SUPERINTENDENCIA DE INDUSTRIA Y COMERCIO	
RAD: 13-146266- -4	FECHA: 2015-01-30 09:08:44
DEP: 2020 DIRECCION DE NUEVAS CREACIONES	EVE: 378 FASE NACIONAL INCLUIDO CAPITULO I
TRA: 11 PCT-PATENTE DE INVENCION CAPITULOS I Y II	FOLIOS: 13
ACT: 519 PRESENTACION

Patente de Invención	X			Patente de Modelo de Utilidad	
Vía Nacional					
Vía PCT (Fase Nacional)	X	Capítulo I	X	Capítulo II	
No. Solicitud Internacional	PCT/CA2012/000047				
Fecha de Presentación Internacional	19/01/2012

Título de la solicitud: “Bomba centrífuga de alta presión de múltiples etapas para fracturar reservas de hidrocarburos”. (Rad. No. 13-146266-00000-0000. Folio 1).

Figuras 1 y 2 de D1

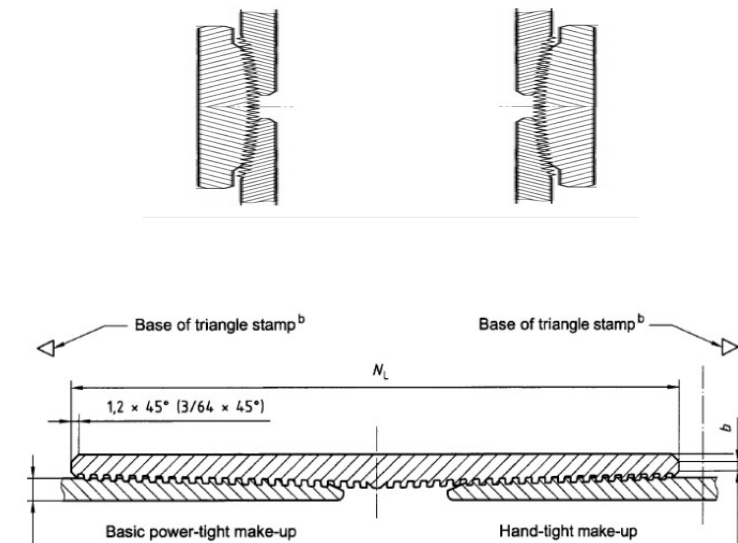
El documento D1 se considera el estado de la técnica más cercano a la invención definida en la reivindicaciones 1 y 2 porque divulga una bomba centrífuga de múltiples etapas.

En donde la diferencia entre la invención definida en las reivindicaciones 1 y 2 y el dispositivo enseñado en el documento D1, es que D1 no revela el sellado entre la base de bomba y la cabeza de bomba es del tipo de metal sobre metal.
